発 室 発 第 45 号  
2021 年 7 月 2 日

「『東京電力福島第一原子力発電所事故の調査・分析に係る中間取りまとめ』  
(2021年3月5日)に関する見解等について(依頼)」に対する回答に係る  
対応について(回答)

別 紙  
中間取りまとめに関する見解等の回答

東海第二発電所 審査資料	
資料番号	SA 設-C-2 改 84
提出年月日	平成 30 年 9 月 18 日

図-3 耐圧強化ベント系(概念図)

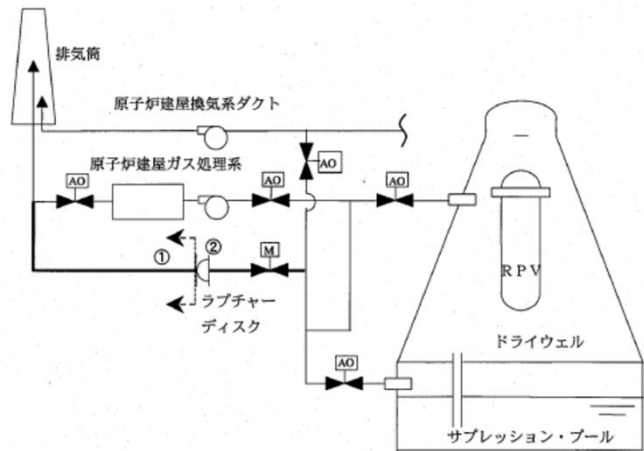
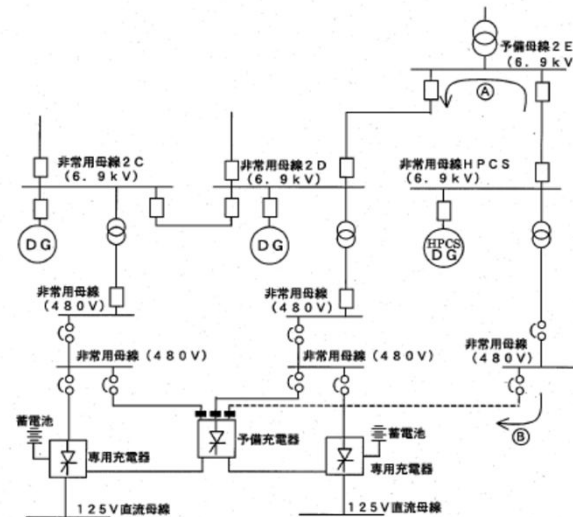
(2)-1③ 関係	(ア)耐圧強化ベントラインと非常用ガス処理系(以下「SGTS」という。)配管との関係と同様の関係にあった系統は、他にどのようなものが存在していたのか。	耐圧強化ベント系は、上流側(PCVからの取出し側)において換気空調系及び原子炉建屋ガス処理系との接続があるが、これらの系統への隔離弁はフェイルクローズ設計となっている。 その他、AM整備時において上位クラスの系統の改造や接続を行ったものとして、代替制御棒挿入(ARI)用の電磁弁等の新設、ペDESTAL注水ラインの新設、高圧炉心スプレイ系非常用480V母線からの融通回路の新設があるが、いずれも隔離弁や遮断器で分離するまでの範囲は上位クラスと同等の設計とする配慮を行っていた。		(2)-1	「発電用軽水型原子炉施設におけるシビアアクシデント対策としてのアクシデントマネージメントについて」(平成4年5月、原子力安全委員会決定)を踏まえて、発電用原子炉設置者が自主的な保安措置として当時整備したアクシデントマネージメント対策(以下「AM対策」という。)の1つである耐圧強化ベントラインが重要安全施設である非常用ガス処理系(以下「SGTS」という。)配管へ接続されていたことにより、自号機のSGTS及び原子炉建屋内へのベントガス(核分裂生成物、水素等)の逆流、汚染及び水素流入による原子炉建屋の破損リスクの拡大を招いている。	③	東海第二発電所における耐圧強化ベント系の系統構成は、1Fと同様に、SGTS配管へ接続されており、SGTS側を隔離する弁(SGTSフィルタ出口側の隔離弁)はフェイルオープン設計である。 (工学的安全施設設計としてフェイルセーフにするという考え方に基づいたものであるが、耐圧強化ベント系を使用する場合の逆流を想定し、全交流電源喪失(以下「SBO」という。)時でも当該隔離弁を閉止維持できるよう弁駆動用窒素ポンペを配備していた。ただし、直流電源の喪失状態が生じた場合には、1Fと同様に隔離機能が喪失していたことが考えられる。 1F事故時の教訓を踏まえ、新設のPCVベント設備の排出流路については原則として他系統との接続は行わない等の設計上の配慮を行う。また、東海第二発電所の耐圧強化ベント系については、炉心損傷前のみ使用する運用とする。

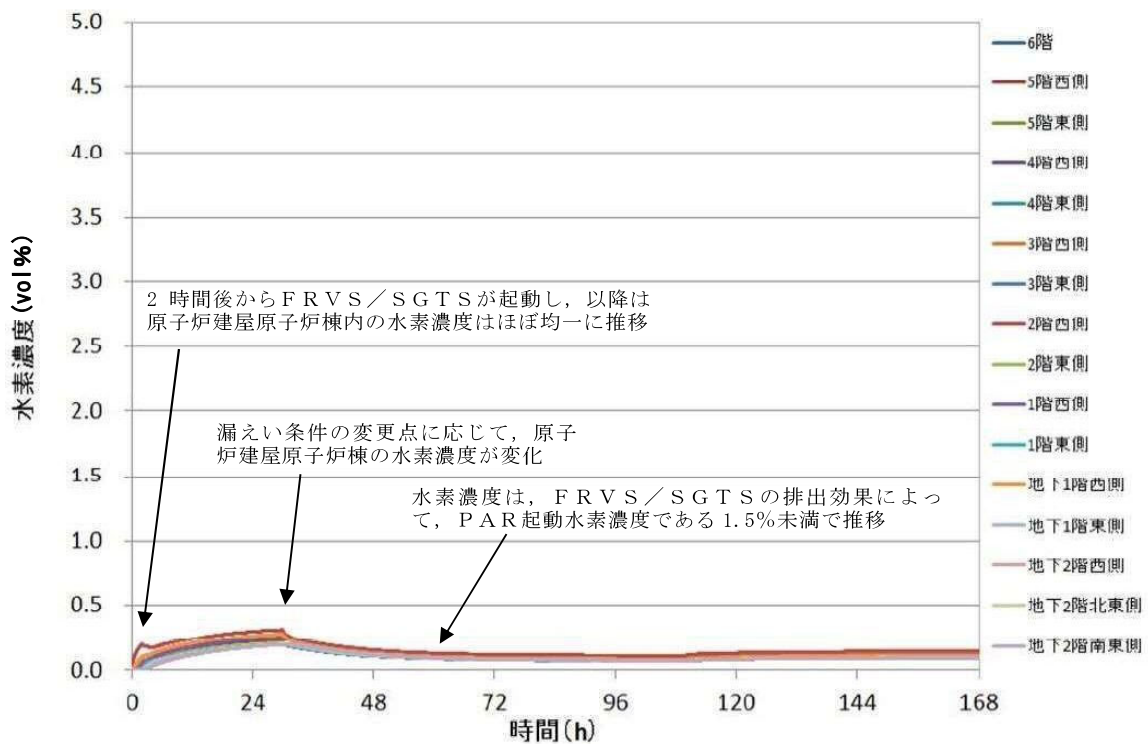
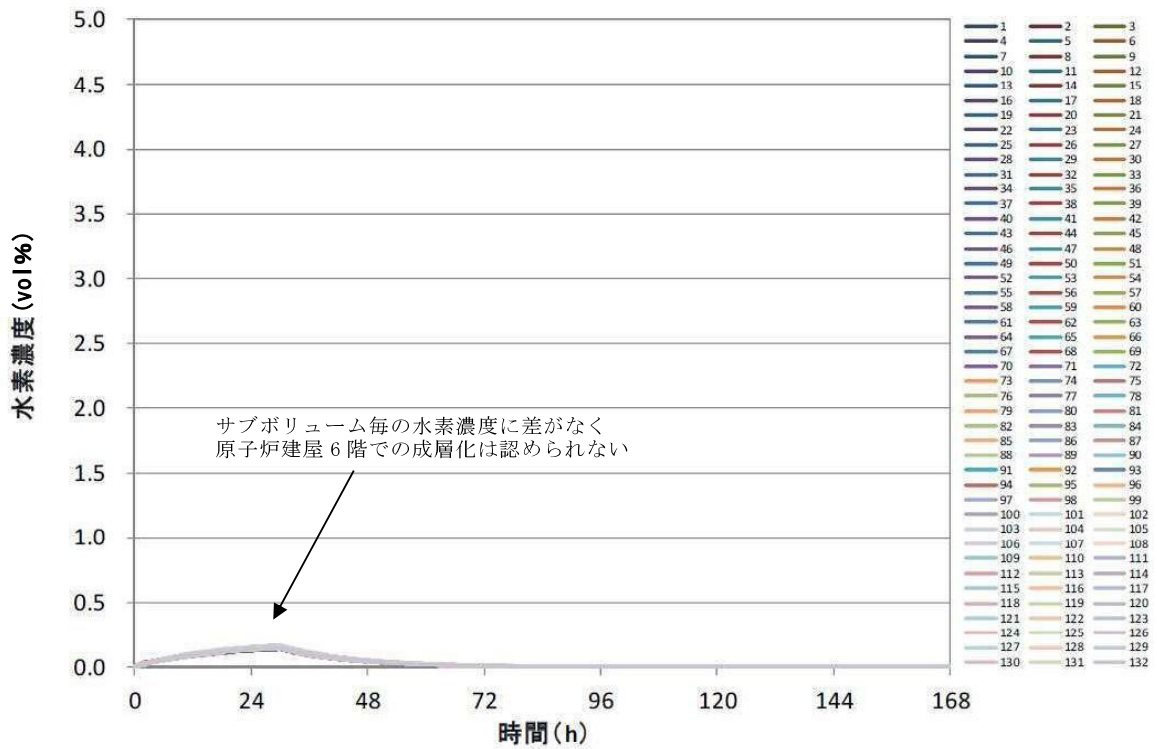
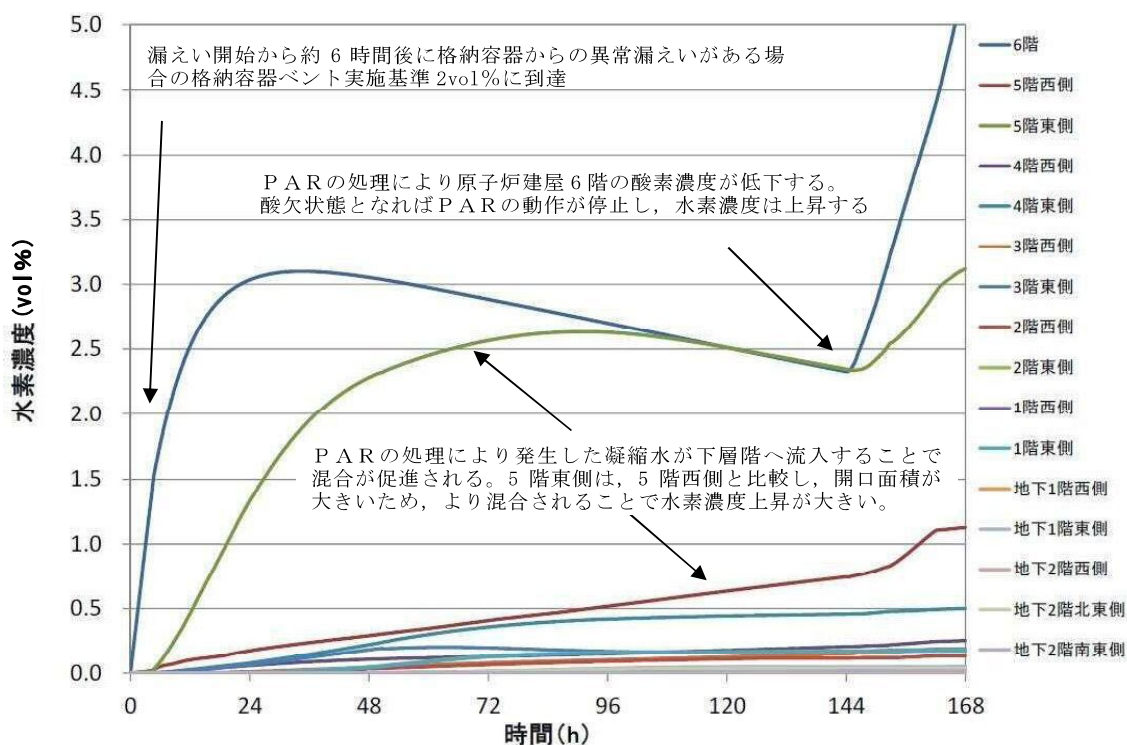
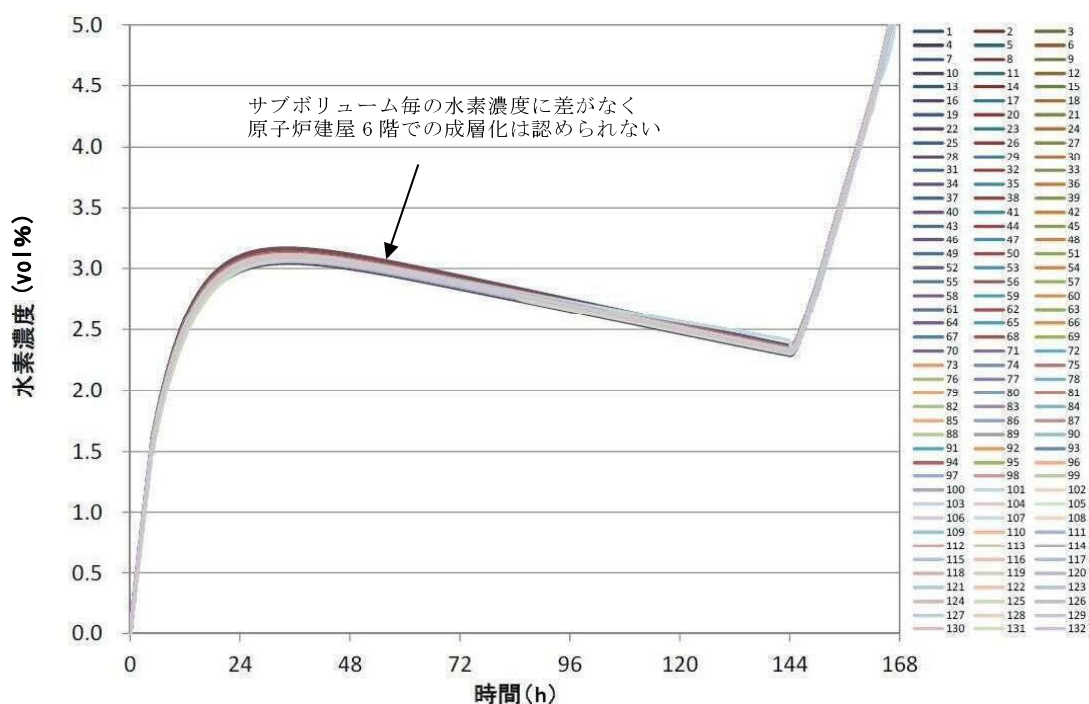
(5)-1③ 関係	(ア)オペレーションフロア以外のフロア(下階)の水素滞留対策をとるべきではないか。 (イ)滞留する水素の濃度が均一でない場合の対策をとるべきではないか。	(ア)東海第二発電所では、SGTSの機能により建屋全体の水素滞留及び濃度上昇の防止が可能である。また、SGTSが使用できない場合でも、大物搬入口ハッチ等の開口部によりフロア間の通気性を維持し、各フロアにガスが滞留せずPARが有効に機能することを評価により確認している(添付②)。さらに、5階面にも原子炉建屋外側ブローアウトパネルが設置されており、水素濃度上昇時には開放により排出が可能である。 (イ)滞留する水素の濃度が均一とならない要因としては、機器ハッチ付近といった局所に水素が滞留することが考えられる。そのような箇所には水素濃度計を設置しており、水素濃度が2vol%以上となった場合にはPCVベントによりPCVからの水素漏れを抑制するとともに、それでもなお水素濃度が上昇する場合には原子炉建屋外側ブローアウトパネルの開放により水素を排出することとしている。 その上で、水素挙動に関しては継続的に知見を収集するとともに、新たな知見が得られる都度、対策への反映等を検討していく。	添付② 東海第二発電所 重大事故等対処設備について(補足説明資料)【抜粋】 <平成30年9月18日>			③	1F事故以前においては、炉心損傷及びPCV破損を防止することを主眼にAM整備を行っていた。 1F事故における教訓等を踏まえ、SA時に想定される水素の発生・漏れ量を保守的に想定した上で、必要な容量を有する水素濃度低減設備をPCV内又は原子炉建屋内に設置する。また、原子炉建屋内のPCVからの漏れが想定される箇所に水素濃度計を設置するとともに、想定を上回る水素濃度の上昇が生じた場合でも、水素濃度が可燃領域に至る前に水素を排出するための設備及び手順を整備する。 上記の検討においては、トップヘッドフランジや機器ハッチといった水素の漏れ可能性のある各所について、漏れ量を保守的に設定した上で対策の有効性を確認している。

下層階から漏えいした水素は、大物搬入口及び各階段を通じて原子炉建屋原子炉棟全域で水素濃度が均一化することを確認した。また、FRVS / SGT S の排出効果によって、原子炉建屋原子炉棟の水素濃度は、PAR 起動水素濃度である 1.5vol% 未満となる結果となった。

設計条件の水素発生量に対して P A R による水素処理が効果を発揮し、原子炉建屋原子炉棟内の水素濃度上昇が抑制されるものの、事象発生後約 150 時間で原子炉建屋原子炉棟 6 階の酸素が欠乏し、P A R の起動酸素濃度を下回ることで処理が行われなくなり、水素濃度が上昇する結果となった。この状態においても、酸素濃度が可燃限界未満であることから、水素燃焼が発生することはない。さらに、第 2.1.4.2-5 図に示すとおり、原子炉建屋水素濃度計の指示値が 2vol% に到達した場合、原子炉格納容器から異常な漏えいが発生しているものと判断し、格納容器圧力逃がし装置による格納容器ベントを実施する運用としており、格納容器ベント実施によって原子炉建屋水素濃度を低減させることで、水素濃度が可燃限界に到達することはない。

また、第 2.1.4.2-4 図に示すとおり、原子炉建屋原子炉棟 6 階は、均一化されており、成層化しないことが確認された。
